# **Nota van zienswijzen en ambtshalve aanpassingen bestemmingsplan Lierop-Zuid fase 1**

NL.IMRO.0847.BP02023022-OW01

Figuur 1 inrikker (verkeersprofiel)

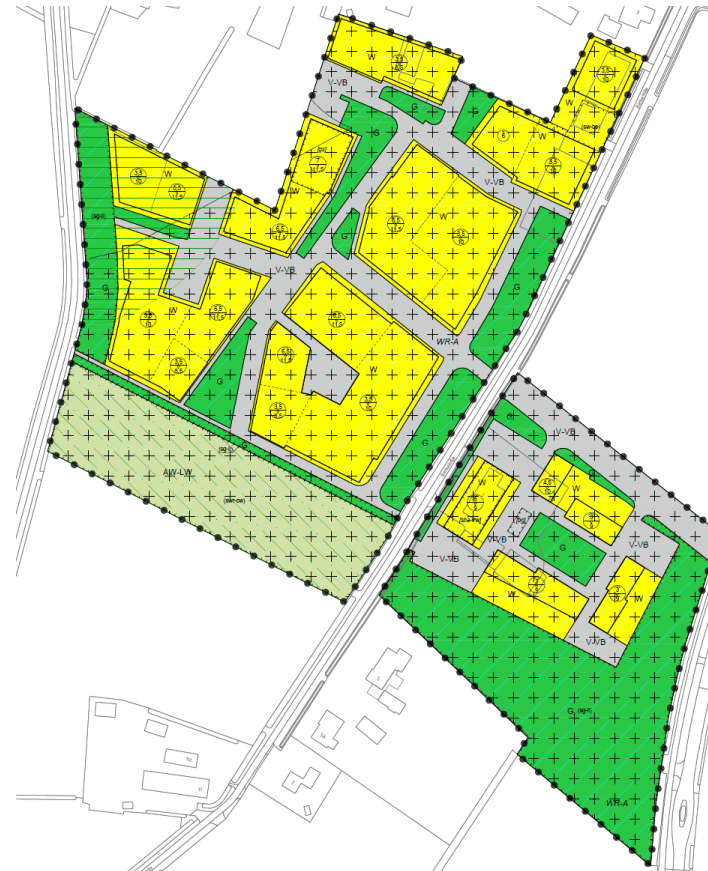
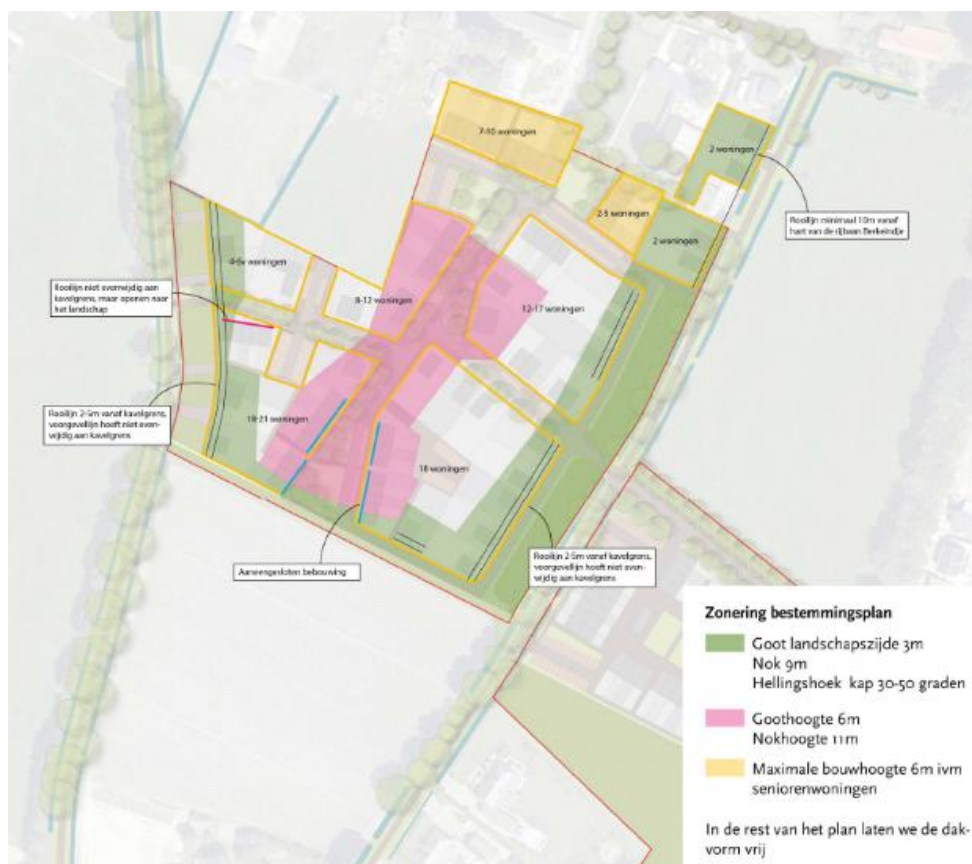
Qua stedenbouw zijn er met name in het hoofdgedeelte aanpassingen doorgevoerd. Opgenomen is een inrikker (verkeersprofiel) richting naar het noorden om het noordelijk gelegen gebied aan Lierop Zuid te kunnen koppelen als dit gewenst voor het verruimen van de woonomgeving (waarvoor als er woningen bij komen dan altijd een aparte procedure voor dient te komen). De aftakking moet hiervoor in dit plan al bestemd worden en hoeft pas gerealiseerd te worden als dit ooit nodig is, anders niet. Ook is er sprake van het inpassen van gewenste afmetingen voor het woonprogramma zoals voor de 38 grondgebonden sociale huurwoningen van WoCom, zijnde het benodigde aantal sociale huur i.r.t. de "woondeal". De bouwhoogten zijn hierop afgestemd en de bouwhoogten zijn ook op andere plekken gewijzigd. Zo is bijvoorbeeld aan de randen van het hoofdgedeelte de goothoogte verruimd met 1 meter van 9 naar 10 meter voor het behalen van voldoende bebouwingsmogelijkheden (bouwbesluit etc.) mede in relatie tot de kavelgrootten. Dit in combinatie met een goothoogte van 3,5 ipv 3 meter aan de rand (groen gearceerd op onderstaande afbeelding). Hieronder het plan en de hoogtekaart wat het was bij het ontwerp bestemmingsplan en wat het wordt bij het voorliggende bestemmingsplan ter vaststelling.

Figuur 7: Uitsnede gewijzigde zuidelijke grens bij vaststelling bestemmingsplan

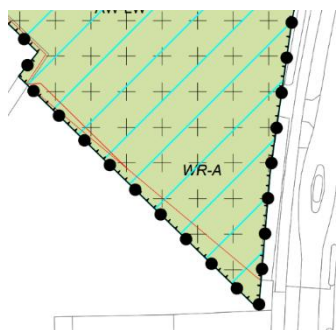
Het plangebied wordt minimaal (enkele m2) kleiner en sluit bij vaststelling aan op de juiste kadastrale grenzen. Zie hieronder de uitsnedes voor de verschillen:
